OGGETTO: "Osservazioni" sul progetto di ampliamento alla terza corsia dell'autostrada A11 nel tratto Firenze-Pistoia, presentato dalla società Autostrade per l'Italia - sottoposto alla procedura di V.I.A. ai sensi dell'art. 6 del D.Lgs. n° 152/2006 (scadenza per le osservazioni: 28.9.2011, Corriere della Sera 30.6.2011).

"Osservazioni" in merito al progetto di ampliamento alla terza corsia dell'autostrada A11 nel tratto Firenze-Pistoia, presentato dalla società Autostrade per l'Italia - sottoposto alla procedura di Valutazione di impatto ambientale ai sensi dell'art. 6 del D.Lgs. n. 152/2006 e successive modificazioni
(primo firmatario: Andrea Biagioni)

Figura 24 – Svolta in sinistra da via Pratese (provenienza Prato) a via Palagio degli Spini

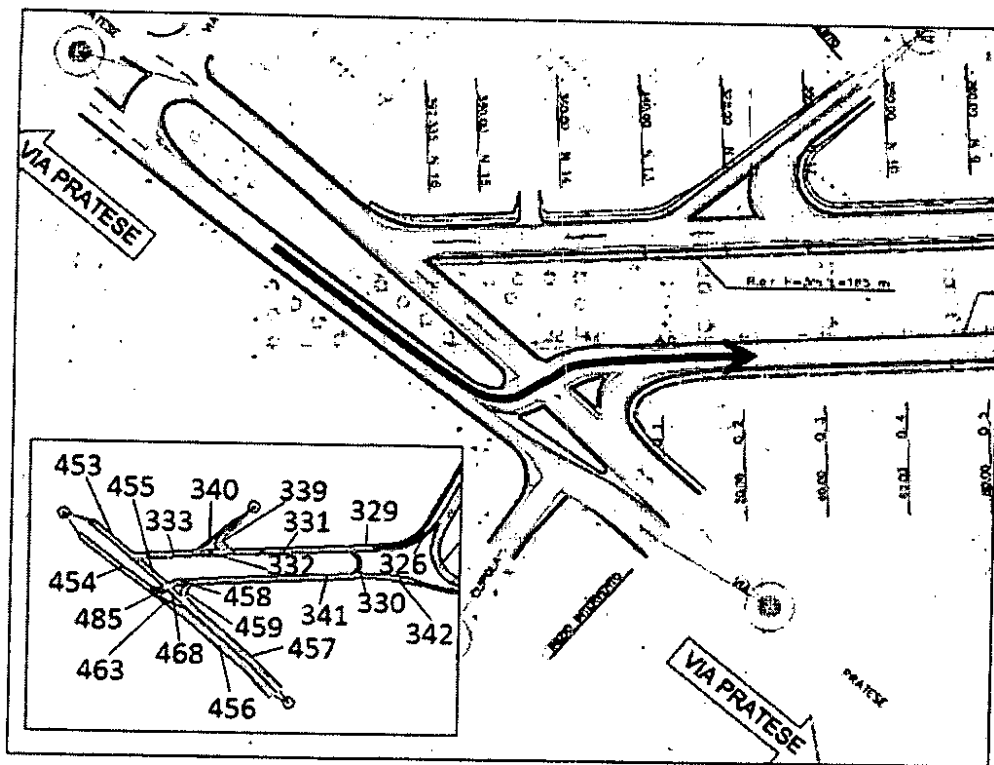
Lo studio di traffico allegato evidenzia proprio in questo punto una sensibile criticità. Infatti lo studio afferma che "il solo arco a presentare ritardi apprezzabili è la parte alta di via Pratese (arco n° 454) interessata da un notevole flusso di svolta in sinistra verso via Palagio degli Spini - 2238 veicoli equivalenti/ora nello scenario di punta del mattino al 2015 - in virtù dell'inversione del senso di marcia di quest'ultima rispetto allo scenario attuale. Tale manovra interferisce potenzialmente con il flusso su via Pratese dall'arco n° 457 all'arco n° 453, che è di fatto nullo negli scenari simulati poiché ha valenza puramente locale" (STD2057--, pag. 35 e figura 24). In pratica in tale intersezione lo studio prevede a regime la formazione di code per l'interferenza tra due flussi di traffico in conflitto.

A questo proposito anzitutto si fa notare che lo studio potrebbe aver sottovalutato il flusso in uscita da Firenze lungo via Pratese (arco n° 457) in quanto lo studio assegna solo una funzione locale a tale strada. Rispetto all'attuale assetto di via Pratese (che è in sostanza a senso unico in ingresso a Firenze, dato che dall'incrocio con via Piantanida fino all'incrocio

Figura 25 – Ipotesi di anello a circolazione antioraria per favorire la manovra da via Pratese (provenienza Prato) a via Palagio degli Spini

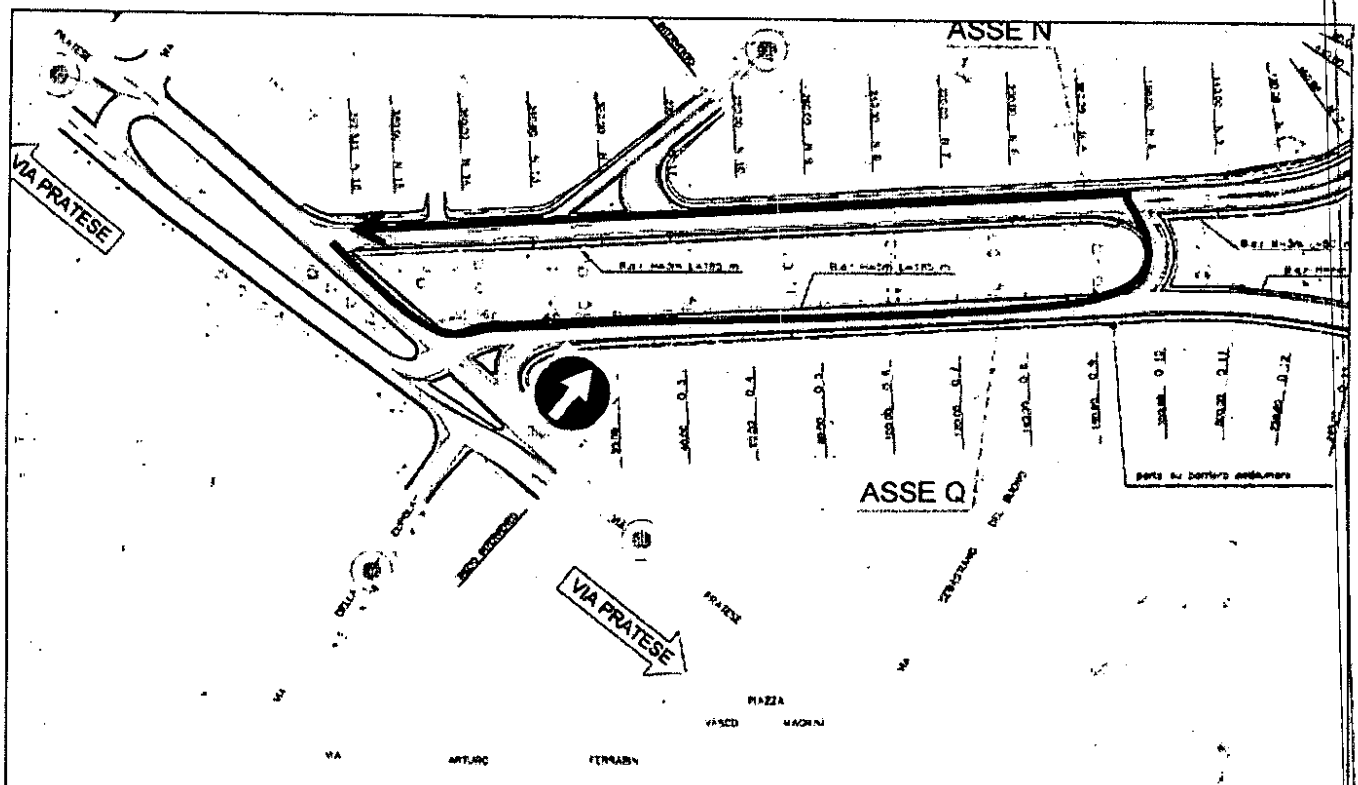
Al fine di attenuare/risolvere tale criticità lo studio ipotizza "di procedere con una semplice modifica di circolazione, obbligando la svolta a destra da via Pratese verso via Palagio degli Spini (dall'arco n° 457 verso l'arco n° 459) e invertendo il senso di marcia sul tratto n° 455 di via Pratese, così da creare un anello di circolazione in senso antiorario. In questo modo, il flusso dall'arco n° 454 di via Pratese verso il nodo di Peretola non avrebbe ostacoli e l'esiguo flusso dall'arco n° 457 all'arco n° 453 sarebbe servito con circolazione ad anello utilizzando la rampa n° 330" (STD2057--, pag. 35 e figura 25).

con piazza Magrini la corsia in uscita da Firenze è riservata al trasporto pubblico) il riassetto dello svincolo di Peretola imporrà l'istituzione di un doppio senso di marcia lungo via Pratese, con possibile incremento dei flussi in uscita. Quindi l'arco n° 457 potrebbe essere interessato da un flusso ben superiore ai 36 veicoli equivalenti nell'ora di punta del mattino, stimati al 2015 dallo studio di traffico (STD2057--, pag. 26-27).
 La soluzione ipotizzata dallo studio di traffico, con l'istituzione di un obbligo di svolta a destra per chi intenda raggiungere l'arco n° 453 dall'arco n° 457 (quindi proseguire lungo via Pratese, in direzione Campi Bisenzio), appare non ottimale, e fa temere un conflitto tra il flusso in ingresso sull'asse Q (nell'ora di punta del mattino dall'arco n° 458 sono attesi ben 1545 veicoli equivalenti in ingresso sull'arco n° 341: STD2057--, pag. 26-27).
 In luogo di tale soluzione, si propone di riorganizzare l'intera intersezione tra gli assi N e Q della futura viabilità e via Pratese tramite una rotonda di adeguata dimensione, che sia meglio in grado di far defluire tali flussi in potenziale conflitto. Questa soluzione appare prevista dallo stesso Piano regolatore del Comune di Firenze (vedi estratto del PRG): la documentazione depositata da Autostrade per l'Italia non chiarisce i motivi per cui non è stata considerata a livello progettuale come possibile alternativa alla criticità evidenziata nello stesso studio di traffico.

Figura 21 - Impianto semaforico pedonale su via Martucci

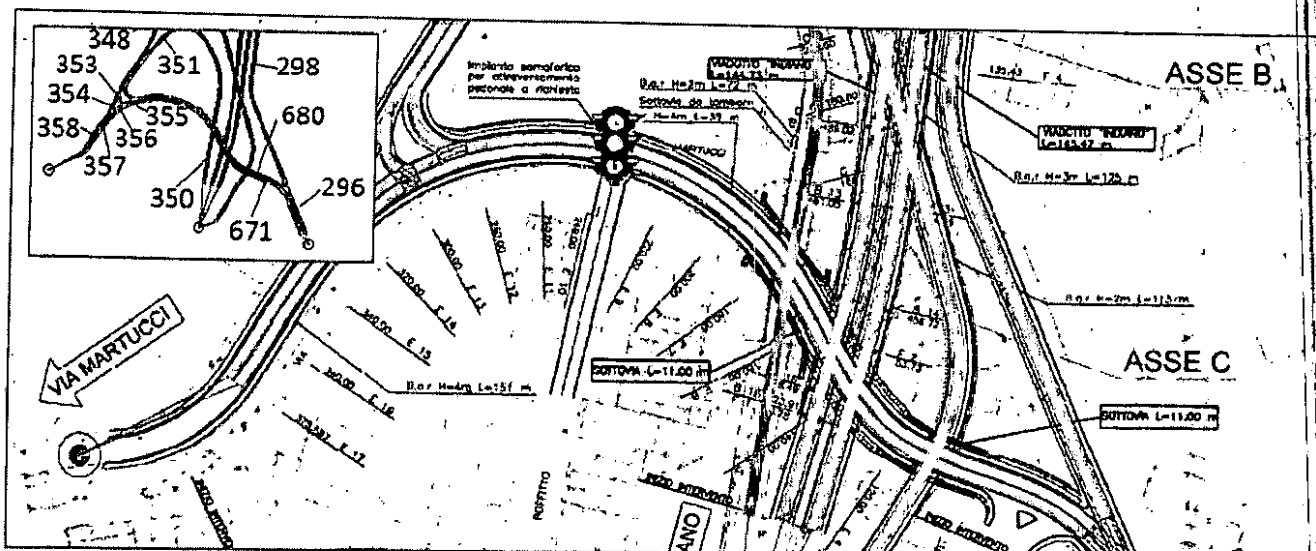
L'asse E della nuova viabilità (attuale via Martucci) e via Boffito saranno collegate, mentre attualmente quest'ultima risulta a fondo chiuso, pur con doppio senso di marcia. Presso tale incrocio, attualmente non esistente, viene previsto un semaforo a chiamata per l'attraversamento pedonale. Lo studio di traffico evidenzia anche in questo punto una criticità "in virtù della presenza del semaforo pedonale di attraversamento a chiamata. In ogni caso, la lunghezza media della coda non supera i tre veicoli, valore ampiamente accettabile per un impianto semaforico di questo tipo. Per inciso, qualora si optasse per tempi di utilizzo dell'attraversamento più severi di quelli ipotizzati nella simulazione (20 secondi di verde pedonale ogni 3 minuti) questo risultato potrebbe suggerire, nel lungo periodo, di procedere alla rimozione dell'attraversamento pedonale a raso attraverso la realizzazione di un sovrappasso" (STD2057--, pag. 34).

A questo proposito si fa notare che lo studio di traffico pare aver del tutto trascurato il futuro flusso in ingresso/uscita da via Boffito su via Martucci determinato dal previsto collegamento tra le due, che invece potrebbe creare fenomeni di congestione lungo via Martucci (nell'ora di punta del mattino al 2015 sono previsti 473 veicoli equivalenti lungo l'arco n° 671, e ben 1559 lungo l'arco n° 680: STD2057--, pag. 26-27) oltre ad un sovraccarico di traffico lungo via Boffito che potrebbe essere scelta come itinerario più breve di collegamento tra via Martucci e via Baracca. E' da notare che via Boffito ha un'ampiezza trasversale molto limitata (circa 7,50 m, compresi i marciapiedi) ed è una "strada privata soggetta ad uso pubblico" (Deliberazione della Giunta comunale di Firenze n° 2009/G/00020 del 20.1.2009), destinata al momento al solo traffico dei frontisti. Non è chiara la necessità di realizzare tale collegamento tra via Boffito e via Martucci, come non è chiaro il motivo per cui è stato inserito nel progetto un semaforo pedonale all'altezza di tale futuro incrocio, che si troverebbe a collegare la zona residenziale di via Boffito con l'area verde ricompresa tra l'asse E (via Martucci) e l'attuale rampa di salita al viadotto dell'Indiano: scelta che sembra ben poco utile.

Si propone perciò di mantenere a fondo chiuso via Boffito, sopprimendo quindi sia il collegamento con via Martucci, il previsto semaforo pedonale e l'attraversamento a raso di via Martucci.

Comune di Firenze - Assessorato all'Urbanistica
VARIANTE GENERALE AL PRG
Disciplina del suolo e degli edifici - Scala = 1:1500.0 - estratto
STATO DI DIRITTO

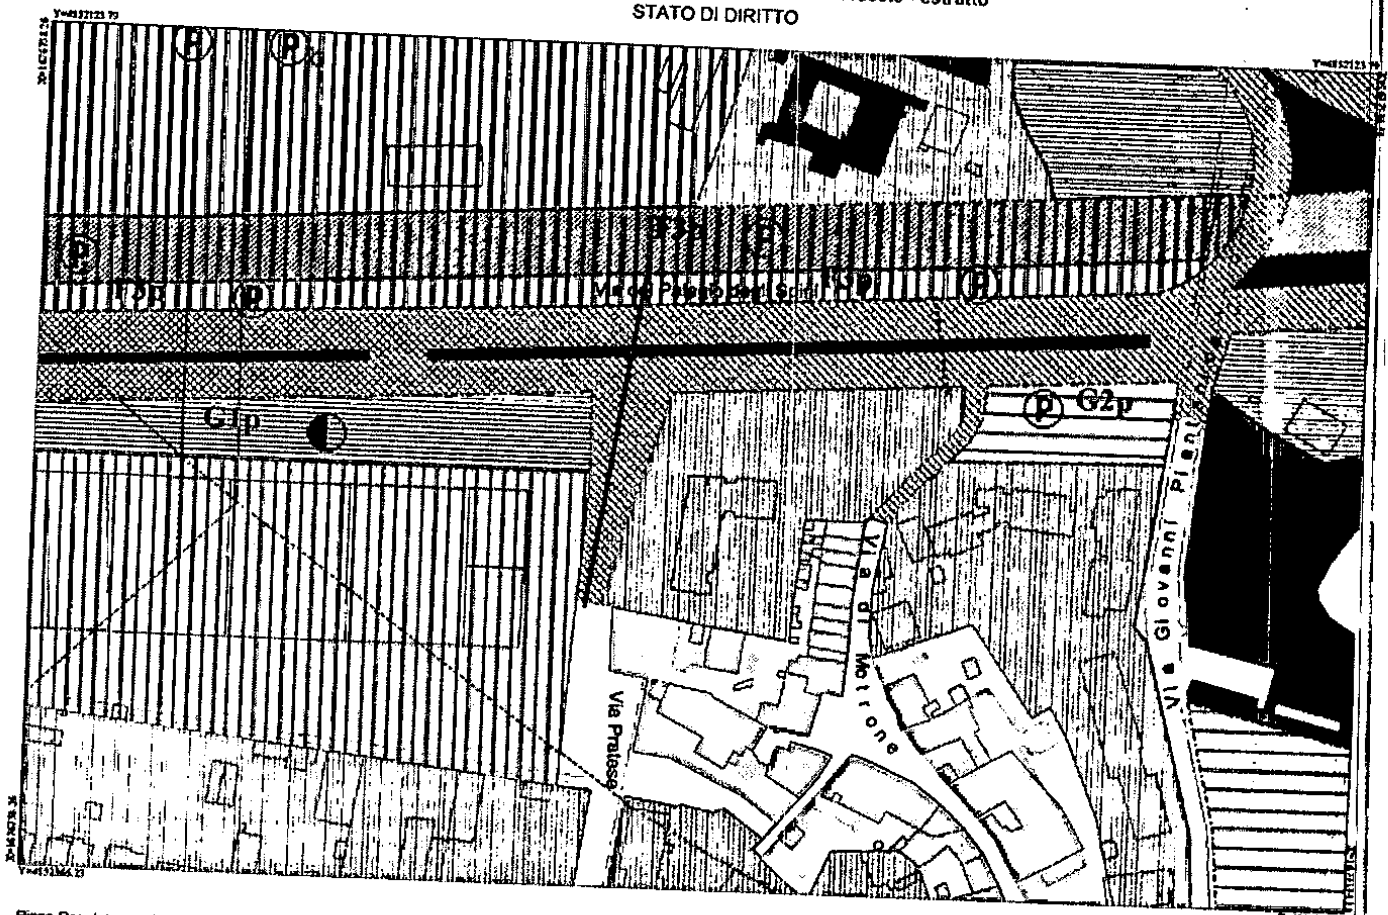
Non è chiaro se lo studio di traffico (STD2057--) abbia tenuto conto di questo impianto semaforico. In ogni caso lo studio prevede al 2015 che l'asse D (arco n° 346) sia interessato da un flusso di traffico nell'ora di punta del mattino di ben 4742 veicoli equivalenti (STD2057--, pag. 26-27): l'attraversamento pedonale appare da un lato estremamente difficile per i pedoni, dall'altro causa di prevedibili incolonnamenti lungo un asse destinato a convogliare tutto il traffico di ingresso a Firenze, sia dall'A11 che da via Pratese. Inoltre la posizione dell'attraversamento pedonale appare forse appropriata per gli abitanti della parte "alta" di via di Motrone, ma certamente scomoda e forse non raggiungibile da parte degli utenti dell'adiacente parcheggio scambiatore, che in tal modo sembrano destinati ad uscire dal parcheggio solo con autoveicoli.

- di realizzare, in luogo dell'attraversamento pedonale a raso con semaforo, un sottoattraversamento pedo-ciclabile che risolva in modo strutturale il problema del collegamento con la parte "alta" di via di Motrone;

- di collocare tale sottoattraversamento in una posizione diversa, in luogo di quella prevista dal progetto: intermedia tra gli edifici a destinazione residenziale della parte "alta" di via di Motrone ed il parcheggio scambiatore adiacente. Ciò al fine di soddisfare le esigenze degli abitanti e degli utenti del parcheggio. Il collegamento potrebbe approdare, nel lato sud dell'asse D, in un'area destinata dal PRG del Comune di Firenze "a viabilità di progetto" (F3) avente forma di triangolo rovesciato e confinante con l'attuale diramazione interna di via Pratese (numeri civici 16 e 18), al fine di favorire il rapido collegamento con via Pratese (attuale e futuro asse di scorrimento del trasporto pubblico locale).

intersezione tra via Pratese e via Palagio degli Spini - edificio di altezza pari a circa 20 m (5 piani fuori terra)

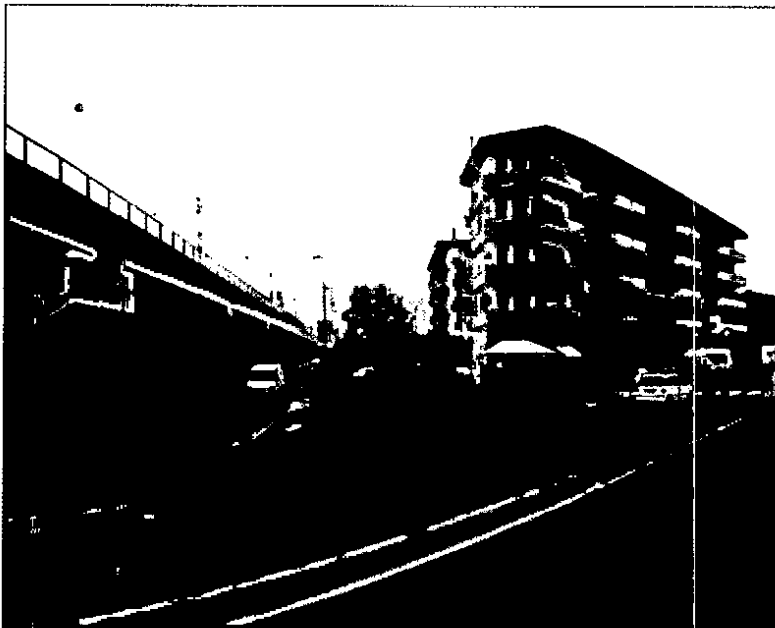
- non è chiaro se la qualità estetica delle barriere, lungo la parete affacciata verso gli edifici, sia curata in modo da mimetizzarne al massimo la presenza;
- non è chiaro il motivo per cui le barriere non siano continue lungo il lato sud del sistema "asse Q-asse P-asse D" (attuale via Palagio degli Spini). In particolare sembra ne sia sprovvisto l'asse P (barriere F102 e F104);
- non sembra plausibile che l'altezza della barriera F102 lungo il lato sud dell'asse Q sia limitata a 5 m (tavola AUA2011--), dato che gli edifici da tutelare risultano comunque molto più alti: in particolare quello in angolo tra via Pratese e l'attuale via Palagio degli Spini è alto circa 20 m (5 piani fuori terra);
- non si comprende l'utilità della barriera F101 lungo il lato sud dell'asse N, che non sembra destinata a tutelare in modo particolare alcun edificio;

- di prevedere una diversa altezza e/o forma (come un totale "in scatolamento" della carreggiata) della barriera antifonica lungo il lato sud dell'asse Q (F102), al fine di tutelare i piani alti dell'edificio posto in angolo tra via Pratese e via Palagio degli Spini;
